Ministero dell' Ambiente e della Sicurezza Energetica

Parere n. 1.043 del 9 aprile 2024

Progetto:	<p style="text-align: center;"><i>Verifica di ottemperanza</i></p> <p><i>Rifacimento Metanodotto Mestre-Trieste, tratto Casale sul Sile-Gonars e opere connesse, e declassamento tratto Gonars-Trieste</i></p> <p>Verifica di ottemperanza alla <u>prescrizione n. 4 – tratto rifacimento Regione Friuli Venezia Giulia</u>, contenuta nel parere della Commissione Tecnica di Verifica dell'Impatto Ambientale VIA e VAS n. 2874 del 16.11.2018 allegato al Decreto di compatibilità ambientale DM n. 319 del 05.11.2019</p> <p style="text-align: center;">ID_VIP: 5706</p>
Proponente:	SNAM RETE GAS S.p.A.

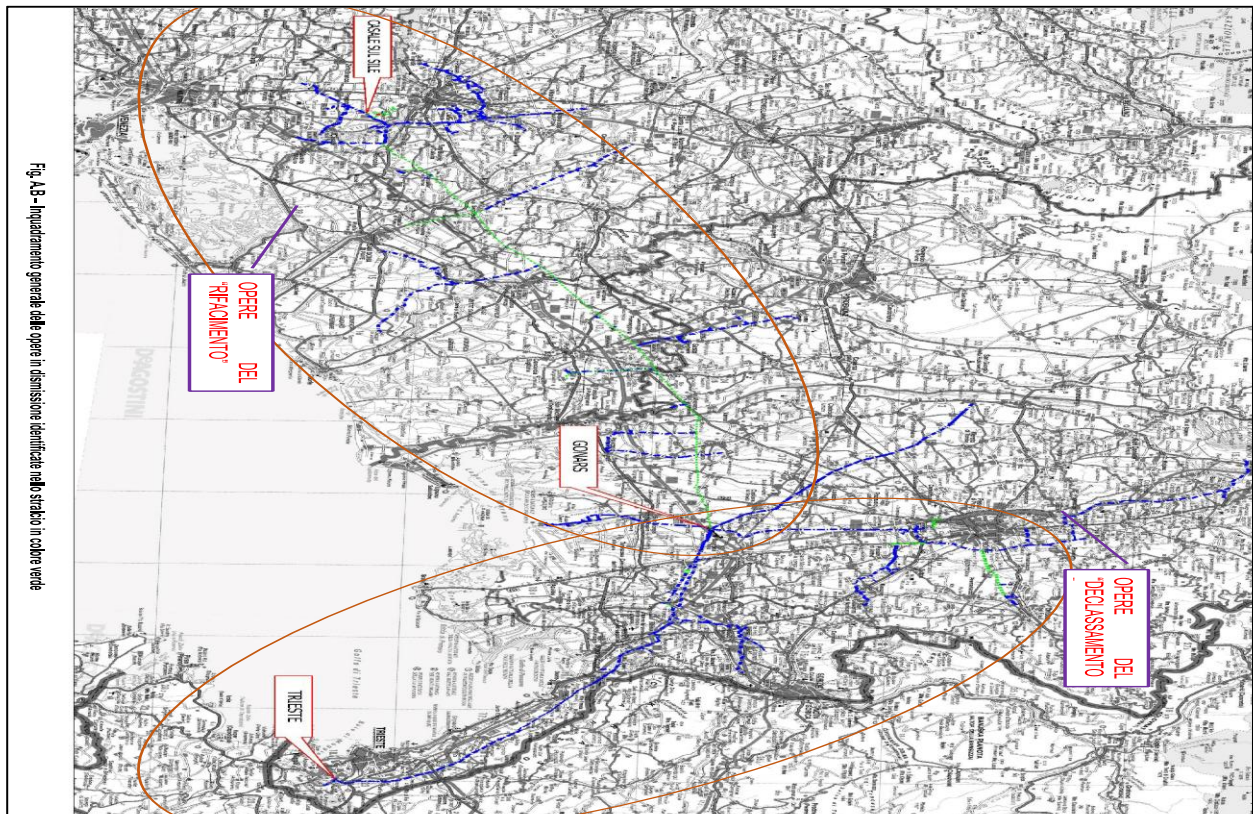
- la porzione di progetto oggetto del presente parere riguarda le opere di **rifacimento del tratto Casale sul Sile – Gonars**, per esemplificazione riportato nello stralcio della corografia generale tratta dallo Studio di Impatto Ambientale – documento introduttivo del 2017:
